**ACTA DE INSPECCIÓN A LA CALLE S/N DEL BARRIO JARDINES DEL ESTE-CUMBAYA**

**INFORME LEGAL No. 04 - DAJ-AMZT-2016  
ELIMINACION DEL TRAMO DE VIA DE LA CALLE "4" CATASTRADA CON  
PREDIO 1222373 CON CLAVE CATASTRAL NO. 10515-01-012**

## INFORME TÉCNICO 004 – DGT-TV-2016

ÁREA: TERRITORIO Y VIVIENDA  
ASUNTO: MODIFICACION DEL TRAZADO VIAL URBANIZACION JARDIN DEL ESTE 2, PARROQUIA DE CUMBAYA  
FECHA: ENERO 2016

FOTOGRAFIAS DE LA INSPECCION REALIZADA

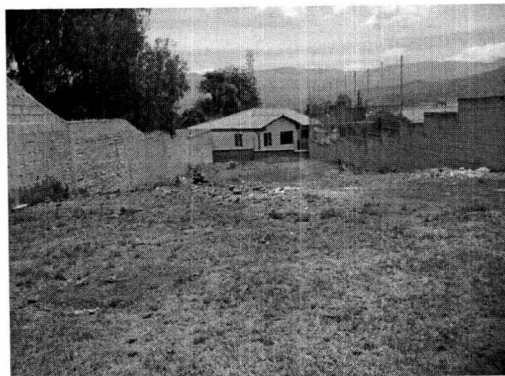
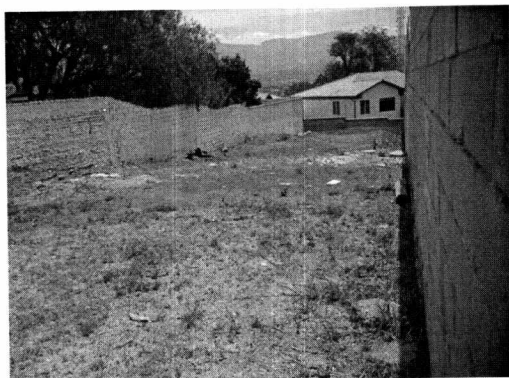
Realizada la inspección con fecha 21 de octubre del 2015, al predio N° 1222373, con clave catastral N° 10515-01-012, ubicado en la Urbanización Jardín del Este 2, barrio la Comarca, parroquia de Cumbayá, se verifica:

- La faja de terreno, catastrada con predio N° 1222373, se encuentra abandonada y sin ningún uso por parte de la Urbanización.
- No cuenta con cerramiento frontal hacia la vía, por lo que se ha convertido en un espacio donde se acumulan desechos y desperdicios. Se da una contaminación ambiental por ser un espacio insalubre e inseguro para la Urbanización y el sector.
- El predio colinda, al Nor-este: Propiedad de la Sra. Díllon Novillo Johana Carolina; al Nor-oeste: Calle "4"; al Sur-este: Propiedad Particular; y al Sur-oeste: Propiedad de la Corp. Presid. Iglesia Jesucristo SUD.
- Se verifica que el predio cuenta con un área de 563.60m<sup>2</sup>, y sus características, no cumple con lo establecido en la zonificación en cuanto a frente mínimo y lote mínimo.

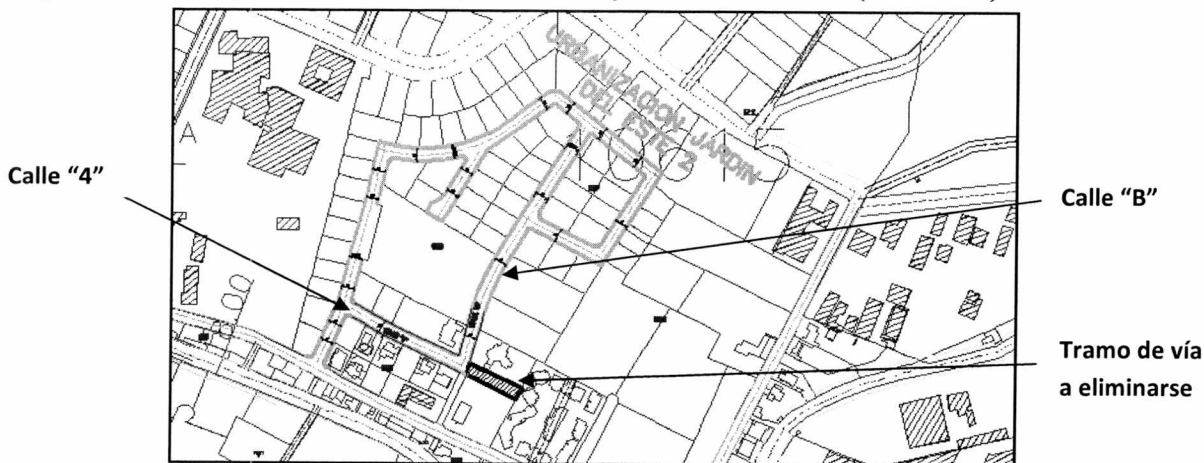
Es favorable la eliminación del tramo de vía de la calle "4", debido a que los predios N°: 279678 y 27935, colindantes con el remanente de vía, ya cuenta con un acceso por la calle "B".

La propuesta de la Unidad Administrativa de Territorio y Vivienda, es la eliminación del tramo de vía catastrada con predio N° 1222373, a nombre del Municipio del Distrito Metropolitano de Quito, para posterior continuar con el proceso de adjudicación, conforme lo establece el Código Orgánico de Ordenamiento Territorial, Autonomía y Descentralización (COOTAD).
